上海工程技术大学体育馆配电房设备更新项目

补充招标文件

一 次 方 案 图

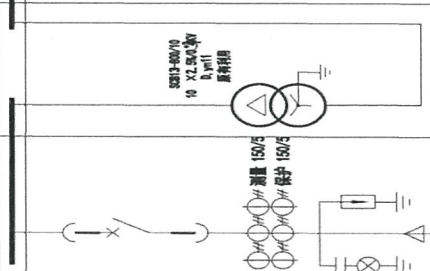
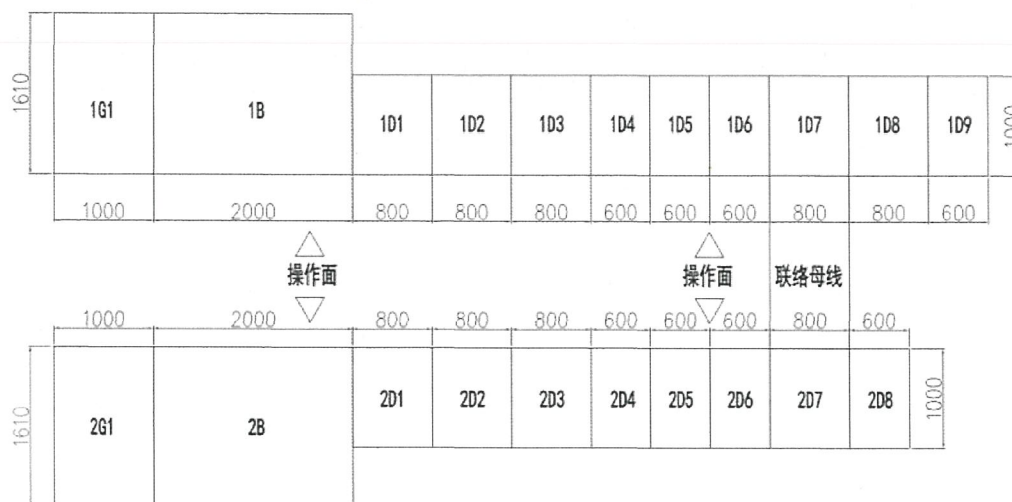
1、采购文件内的采购需求补充如下: 【为适配未来校区内电力系统整体改造, 避免因提前更换设备造成的成本浪费。本次更换的设备需按 1250KVA 变配电系统配置相应的主母排及开关系统, 同时相应的安全保护设置必须为可调。目前需按现有 800KVA 变配电系统设置, 未来本站改造时配合更换的变压器单位完成相应的安全保护设置更改 (包括不限于 10KV 综合保护装置的定值、0.4KV 总开关跳闸保护定值等)。如调改相应设置需对设备内元件有小部分更换的, 所有费用需包含在本次投标报价内, 并在技术方案中明确未来调改所需更换的元件数量及相应的改造时间。设备主要配置要求参见示意图纸, 具体元器件品牌要求与原有品牌相等品质, 并与原有管理系统可以无缝对接交互。原有品牌及相应管理系统请自行踏勘确认。

本次图纸为参考图, 生产前需经供电部门审批通过, 因审图原因要求调整修改的, 相关费用由投标人自行承担。】

母排载流量按变压器1250KVA核算
0.4KV TW-4(120×10)+PE(100×10)

高压进线方式: 电缆下进, 铜排侧出 低压进线方式: 母排侧进, 电缆上出线和下出线 抽屉柜垂直主排TW-3*(100*6)+H排50*10, 垂直主排不焊, 高压柜配UPS电源一只, 提供微机电源 变压器更换外箱, 外箱尺寸以现场为准(2000*1610*2200)

导线截面按变压器1250KVA核算
0.4V TN-C(120×10)+PE(100×10)
